Technisches Informationsblatt

Steinhausen, Februar 2024

Austausch des FlexIS-Antriebs

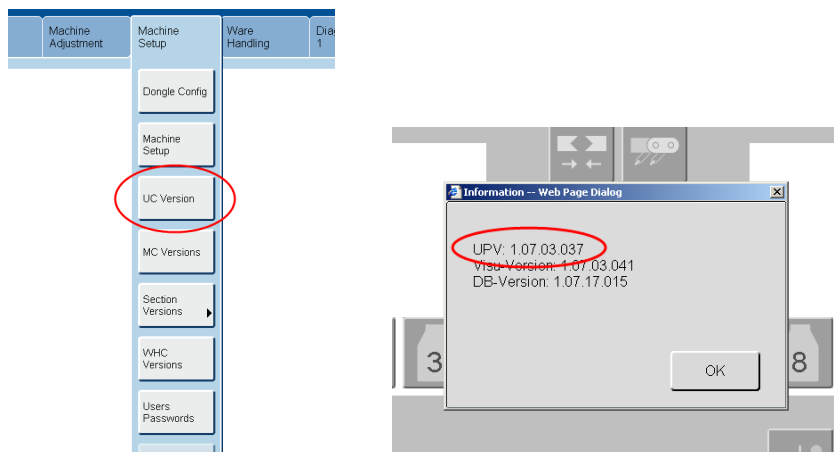
Abmessungen und Befestigung der Antriebe bleiben unverändert.

Bildschirm AppManager:

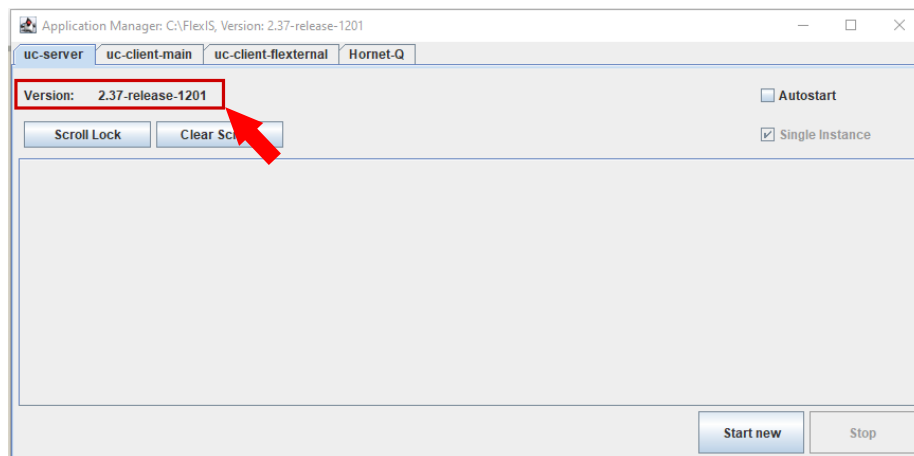
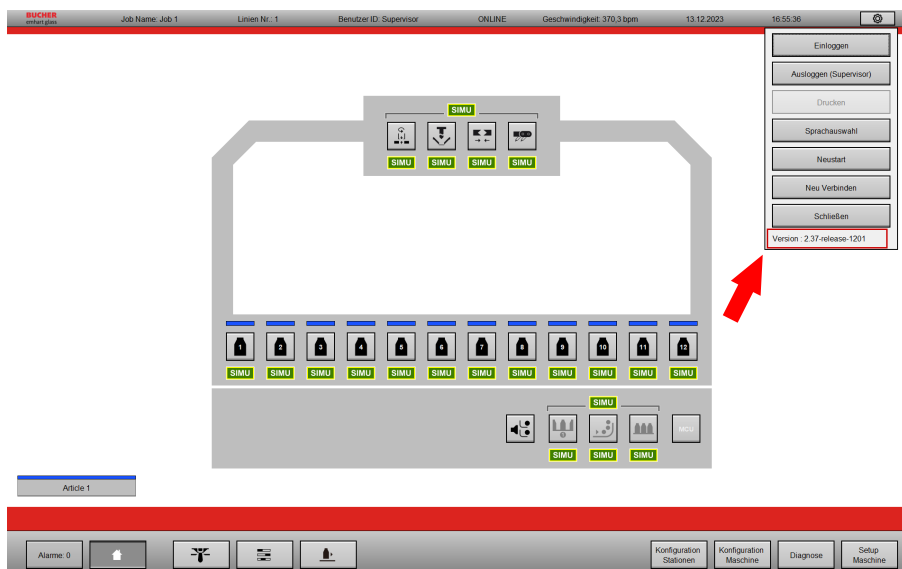
So finden Sie die Softwareversion der FlexIS 2 und FlexIS 3

Bei der FlexIS 2 und FlexIS 3 finden Sie die Softwareversion im AppManager oder an der UC2-Benutzeroberfläche.

Die neuesten Antriebe erfordern die folgende FlexIS-Softwareversion (Updatepaketversion):

- FlexIS1: 2.11.00.010 und höher
- FlexIS2: UC2 Version 2.35-release-1185 und höher
- FlexIS3: UC2 Version 3.03-release-1351 und höher

Sicherheitseingang (STO)

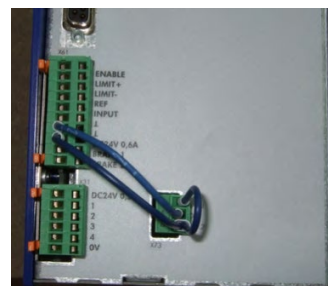
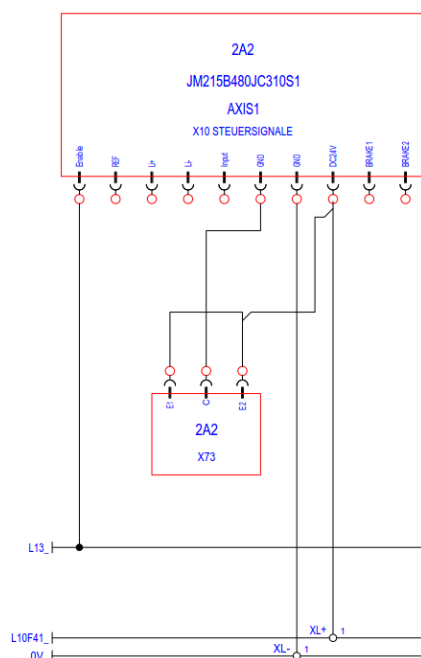
Alle neuen Antriebe verfügen über einen Sicherheitseingang für die sichere Deaktivierung des Antriebs (STO = Safe Torque Off). Dieser Sicherheitseingang ist beim veralteten JetMove JM-215 (601- 10146) nicht vorhanden.

Wenn ein JetMove JM-215 (601-10146) durch ein neues Modell ausgetauscht wird, muss eine Verdrahtung hinzugefügt werden, um diesen Sicherheitseingang zu aktivieren: dieser Eingang muss mit 24 V DC versorgt werden.

Im Folgenden wird die Verdrahtung des sicheren Aktivierungseingangs dargestellt:

- Enable1 (E1) und Enable2 (E2) sind an 24 V DC angeschlossen, die an der 24-V-Versorgung des Antriebs abgenommen werden können.
- COM (C) ist an 0 V angeschlossen; diese können an der 0-V-Versorgung des Antriebs abgenommen werden.

Der Verdrahtungssatz für die Umrüstung kann unter der Referenz 601-20103 bestellt werden. Wir empfehlen Ihnen, die Verdrahtung für sämtliche Antriebe möglichst bald vorzubereiten.
